**Avis**  
**sur la nécessité d'actualiser l'étude d'impact relative à**  
**l'aménagement du domaine skiable du Grand Tourmalet dans le**  
**cadre de la réalisation d'une tour d'activités 4 saisons à**  
**Bagnères-de-Bigorre (Hautes-Pyrénées)**

N°Saisine : 2024-013087

N°MRAe : 2024APO43

Avis émis le 29/04/2024

Figure 4: Carte des habitats naturels au regard du projet (extrait de la notice de 2024)

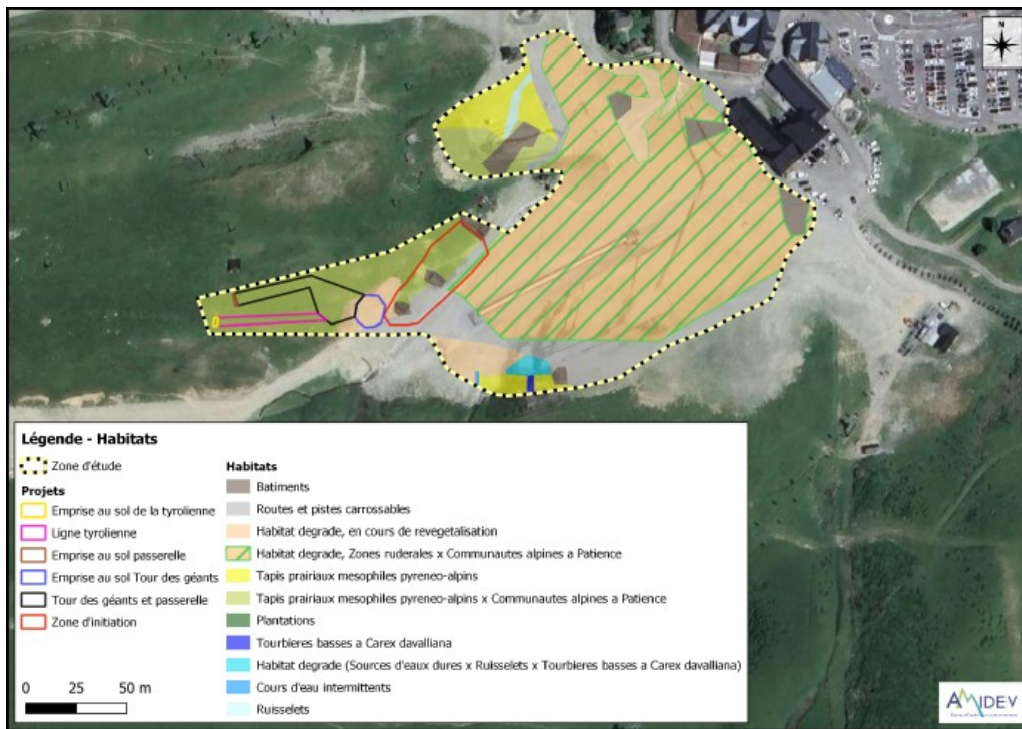
La présente notice du projet de la tour indique qu'en complément des données naturalistes de la notice de 2021, « *les inventaires effectués par Amidev permettent d'établir la cartographie des habitats de la zone concernée par la tour uniquement, en lien avec l'emprise du projet* ». La tour et ses différents équipements seraient situés sur un habitat dégradé en cours de revégétalisation et des tapis prairiaux mésophiles pyreneo-alpins & communautés alpines à Patience. Cependant aucune information n'est apportée sur les inventaires naturalistes d'Amidev (nombre de journées terrain, saison, météo, etc.).

Le bureau d'étude Amidev conclut que l'emprise de la tour est de 28,44 m<sup>2</sup> et que l'emprise de la passerelle et la tyrolienne sont d'environ 3 m<sup>2</sup>, soit sur des habitats dégradés soit sur les tapis prairiaux, très communs sur le massif pyrénéen ; « *Aucune flore protégée ne sera concernée, de même pour la faune compte-tenu des habitats concernés. Ainsi, les impacts sur l'environnement sont négligeables* ». Compte tenu des éléments apportés par la notice du projet, ces conclusions sont hâtives, les surfaces impactées largement minimisées et les démonstrations de l'absence d'impacts sur l'environnement du projet ne sont pas faites.

**Compte tenu de l'emprise du futur projet (en bordure des emprises des aménagements de 2021) et de l'ancienneté des derniers inventaires naturalistes fournis, la MRAe considère que l'état initial naturaliste est à actualiser sur le secteur par des inventaires de terrain complémentaires aux périodes favorables (entre avril et octobre/novembre). Les incidences du projet et de sa fréquentation devront être étudiées et des mesures environnementales seront à mettre en place le cas échéant.**

Figure 5: Carte des habitats naturels -notice de 2021)

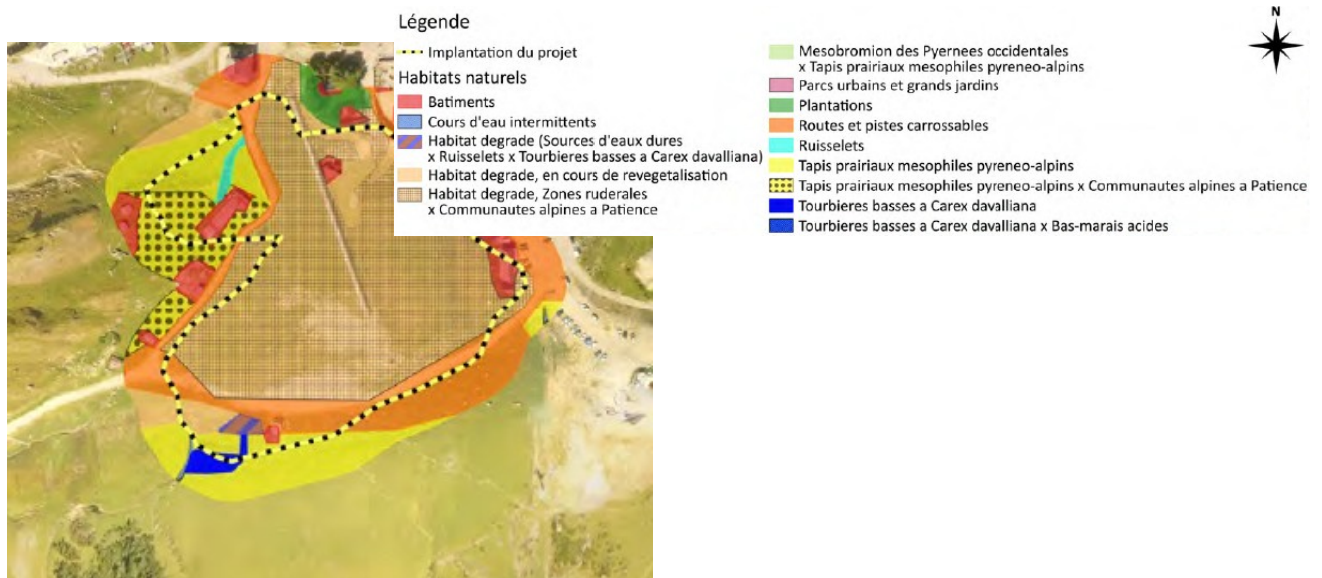
Lors de la première demande d'actualisation de l'étude d'impact pour l'aménagement du front de neige de la Mongie, la notice de 2021 indiquait que « les données présentées dans ce chapitre sont issues des différents inventaires menés sur le domaine skiable par Amidev entre 2013 et 2020 dans le cadre de la demande d'UTN, d'études d'impacts, de suivis post-travaux d'espèces animales et végétales protégées ». Aucun inventaire spécifique n'avait été réalisé pour ce réaménagement du front de neige en 2020/2021. De plus ces données se limitaient aux bordures de l'emprise des aménagements envisagés en 2021 (tapis Tremplin à proximité) et ne couvrent pas la zone d'implantation des futures activités prévues en 2024. Ces remarques concernent autant les inventaires floristiques et habitats naturels que faunistiques.
